R-4060-2018

DEMANDE RELATIVE À L'ÉTABLISSEMENT D'UN
SERVICE PUBLIC DE RECHARGE RAPIDE POUR
VÉHICULES ÉLECTRIQUES

MÉMOIRE DE L'AHQ-ARQ

25 février 2019

**FIGURE R-4.1 :
PARC DE VÉ AU QUÉBEC**

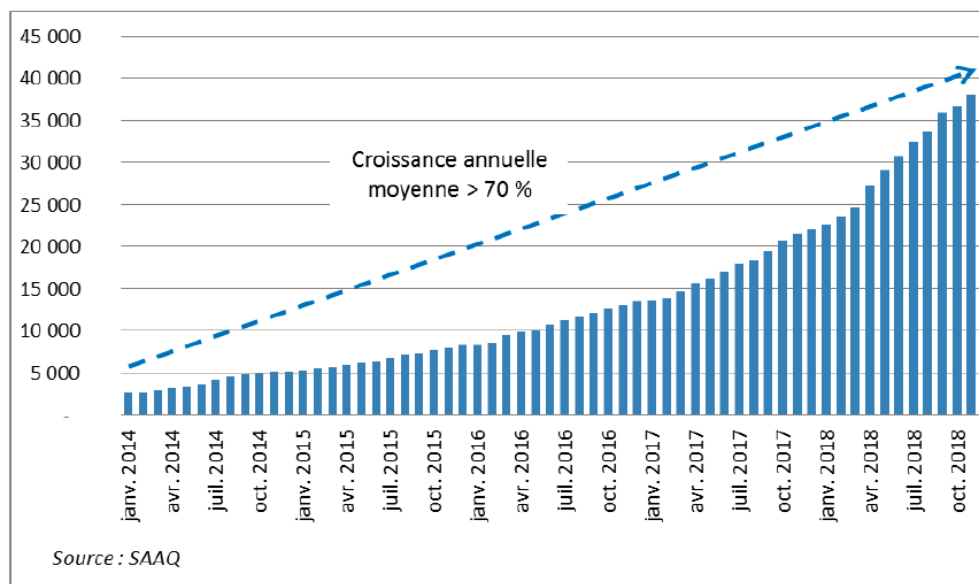
Cette figure montre qu'il y avait environ 22 000 véhicules électriques à la fin de décembre 2017 et environ 39 000 à la fin de décembre 2018 pour une augmentation de 17 000 véhicules électriques. On peut constater que la prévision du Distributeur de 6 809 véhicules additionnels en 2018 a été largement dépassée de 150 %, et ce, même avec un très faible nombre moyen de seulement 21 nouvelles bornes en 2018¹⁹.

L'AHQ-ARQ constate que l'objectif d'augmentation du nombre de véhicules est en avance et que le nombre de BRCC à installer par le Distributeur sur l'horizon de 10 ans pourrait être surévalué si la tendance se maintenait.
